le 22 janvier 2019

Objet : Quelques observations sur les pistes des allées du BHNS

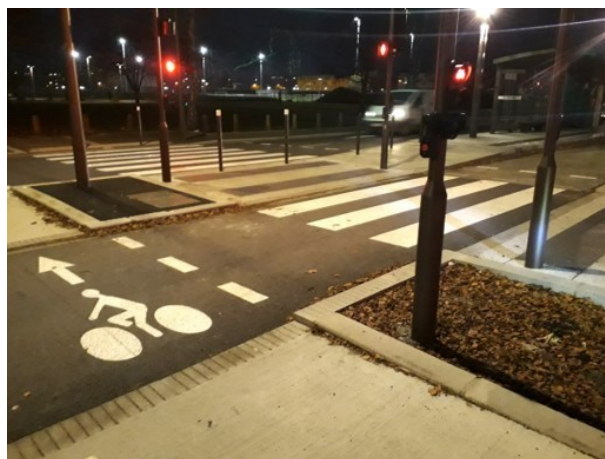
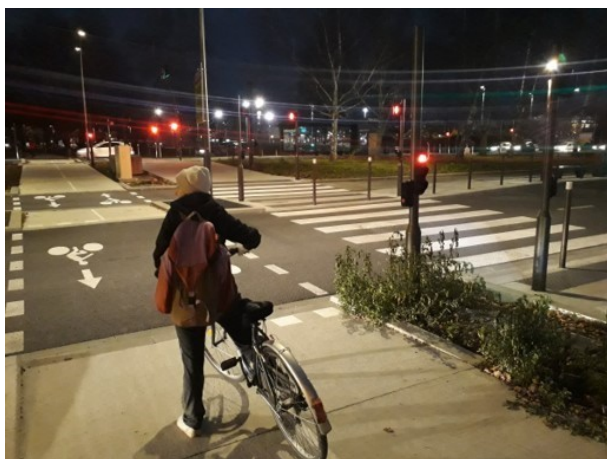
- Les feux à déclenchement permettant la traversée des allées dans l'alignement d'André Mitton** posent problème. Les interrupteurs sont sur le poteau des feux, et pour les presser, il faut quasiment engager la roue avant du vélo sur la voie perpendiculaire... Le genre de chose dont on ne peut se rendre compte qu'en testant soi-même à vélo. Pour les cyclistes roulant en vélo-cargo, dont la roue avant est encore plus déportée, il est impossible d'actionner l'interrupteur sans se mettre en danger.

Ces feux pour cyclistes, s'ils sont un vrai plus pour faciliter la compréhension de tous les usagers, n'ont aucun caractère obligatoire. Comme mentionné dans l'article R412-30 du code de la route, sur une piste parallèle, les feux du passage piétons sont suffisants pour indiquer au cycliste la priorité à respecter. Ce qui ne change rien à cette histoire d'interrupteur mal positionné.

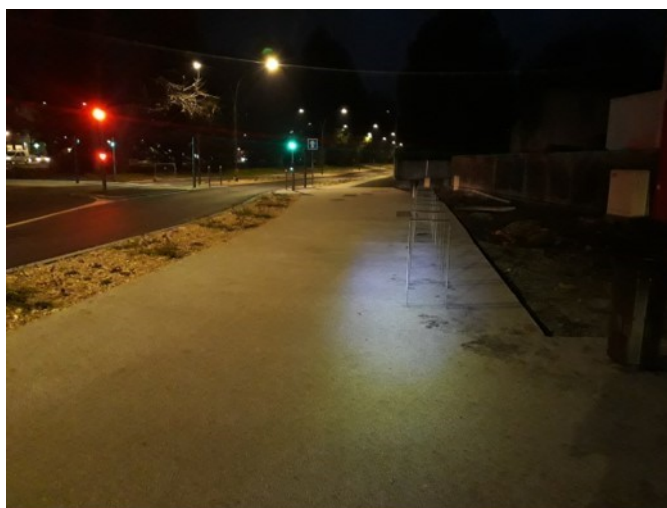
**Au sud de l'intersection avec l'avenue Robert Schuman**, pour une raison que j'ignore, l'aménagement a été fait en Voie Verte, donc plus large qu'ailleurs, ce qui peut inciter à serrer à droite (comme l'y oblige le code de la route) et à prendre de la vitesse en l'absence de piétons. Des arceaux à vélos ont été posés à cet endroit et la finesse de l'équipement pose un vrai problème de sécurité, surtout quand on circule de nuit. On les voit à peine et seulement au dernier moment. **Il y a un réel risque de collision.**

Il faudrait les rendre d'avantage visibles par un moyen approprié (marques au sol, peinture sur l'équipement, ou pose de bandes réfléchissantes).
